## 「原子力事業者等における使用前事業者検査、定期事業者検査、保安のための措置等に係る運用ガイド」の改正案及び意見公募の実施並びに原子力規制検査の運用改善のためのガイドの改正

令和5年6月7日  
原子力規制庁

# 原子力規制検査に係るガイド類の今回の改正対象

図3 火災の発生原因又は痕跡を現場で発見した場合の評価

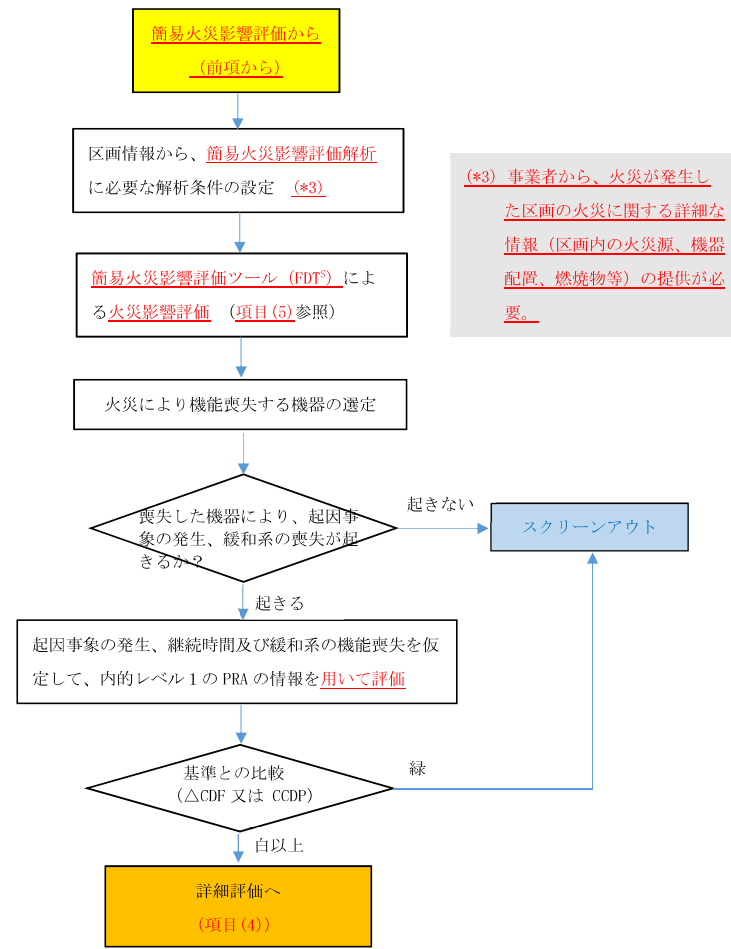
記載の適正化 (火災に関する事象であることは自明なので削除、(\*1)及び(\*2)は赤字を黒字に変更、項目(2)は本文の項目なので、フローである図4に変更、項目(3)は本文の項目なので、フローである図5に変更)

記載の適正化 (「評価」では火災影響評価かリスク評価か不明確なので追記、脚注はフローの下に移動)

記載の適正化 (分かり易さのため、CCDPの説明とΔCDFとの使い分けを追記)  
記載の適正化

(\*3) 火災が発生していない場合はΔCDFで評価するが、火災が発生した場合は条件付き確率であるCCDPで評価する。

(\*4) 火災発生の区画に関する情報(区画の大きさ、火災源、機器配置、燃焼物等)を現地確認等により入手する。

図5 複数の区画まで火災が影響を及ぼす場合の評価

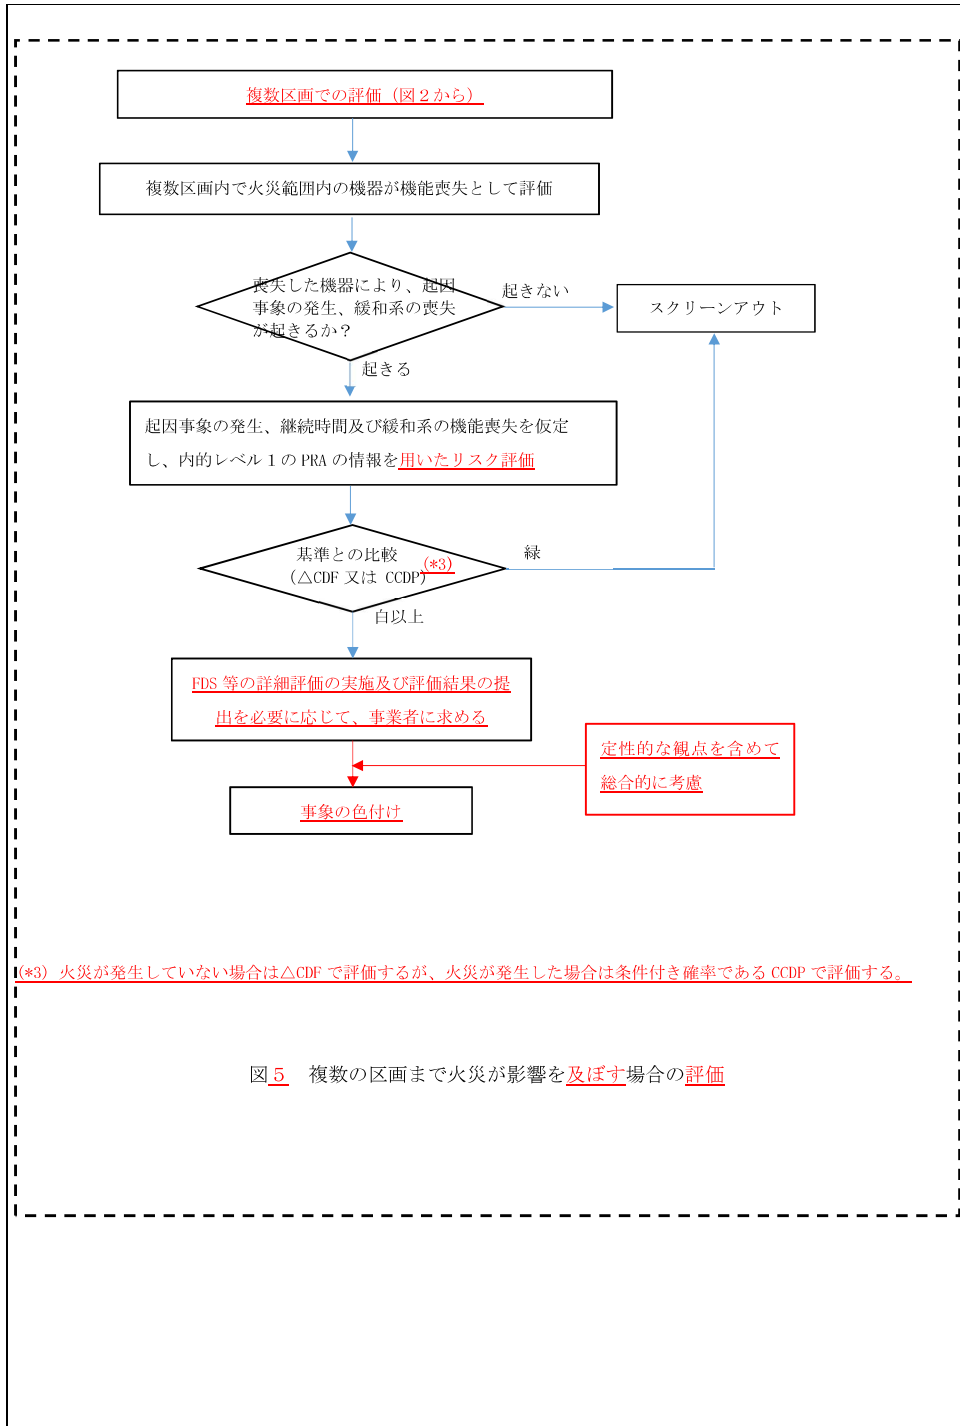
記載の適正化  
 (「評価」では火災影響評価かリスク評価か不明確なので追記)

運用の明確化 (事象の色付けに際し、定性的な観点も考慮するため、フローに追記)  
 運用の明確化 (詳細評価結果の実施と評価結果の提出を事業者を求めることを明記)

複数の区画まで火災が影響を及ぼす場合、検査評価室は原子力検査官の協力を得て、当該の複数の区画内での火災の影響範囲を定め、その範囲内の全ての機器の機能喪失を想定した上で、内的事象レベルIPRAの情報を用いて△CDFまたはCCDPを算出する。

この結果が白以上となった場合、FDS等の詳細評価の実施及び評価結果の提出を必要に応じて、事業者に求め、当該結果のほか、定性的な観点も含めて総合的に考慮した上で事象の色付けを行う。

図5 詳細評価の評価フロー

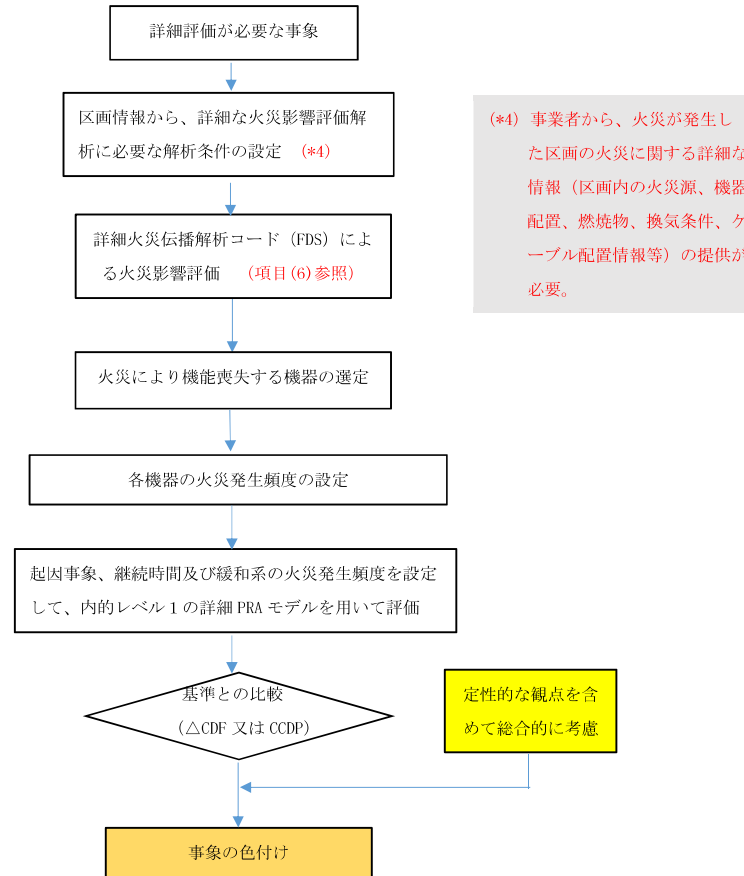
運用の明確化（詳細な火災伝播解析に関する内容は、事業者が実施するものであるため削除）
